PROPUESTA DE DICTAMEN TECNICO

PROPUESTA DE APRECIACIÓN FAVORABLE DE LA PUESTA EN SERVICIO DEL CENTRO ALTERNATIVO DE GESTIÓN DE EMERGENCIAS (CAGE) DE CN ALMARAZ

Solicitud de apreciación favorable de la puesta en servicio del Centro Alternativo de Gestión de Emergencias (CAGE) de CN Almaraz.

Figura 1. Evolución de la tasa de fugas de la contención

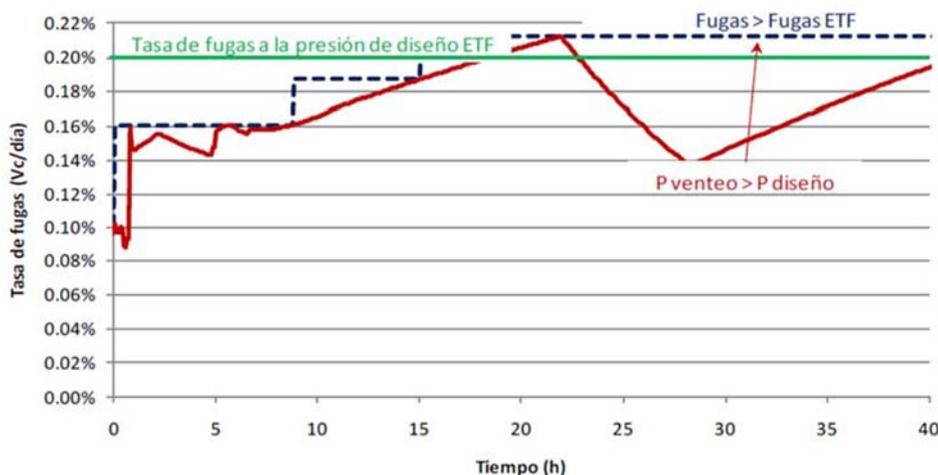
En dicho informe se recogen las hipótesis consideradas por el titular, en lo que respecta a las fugas no filtradas de la contención. Se ha asumido que la tasa de fugas de contención crece de manera proporcional a la raíz cuadrada de la presión diferencial.

Asimismo, se indica que el valor máximo de fugas se alcanza a la presión de venteo, que es superior a la presión de diseño de la contención ($P_{\text{venteo}} = 3,98 \text{ kg/cm}^2 \text{ rel}$; $P_{\text{diseño}} = 3,52 \text{ kg/cm}^2 \text{ rel}$).

Adicionalmente, el titular ha utilizado para los cálculos de habitabilidad en el CAGE unos escalones de fugas que están en todo momento por encima de la tasa de fugas que correspondería a la evolución de la presión de contención obtenida con el código de cálculo MAAP (figura 1). Los escalones contemplados por el titular pueden considerarse por tanto suficientemente envolventes.

Por ello, la evaluación del CSN considera que la corrección de la fuga de ETF según la presión de la contención constituye una hipótesis realista y aceptable en el contexto del CAGE, concluyendo que la estimación del titular de la tasa de fugas no filtradas de la contención para la estimación de dosis al CAGE puede considerarse aceptable.
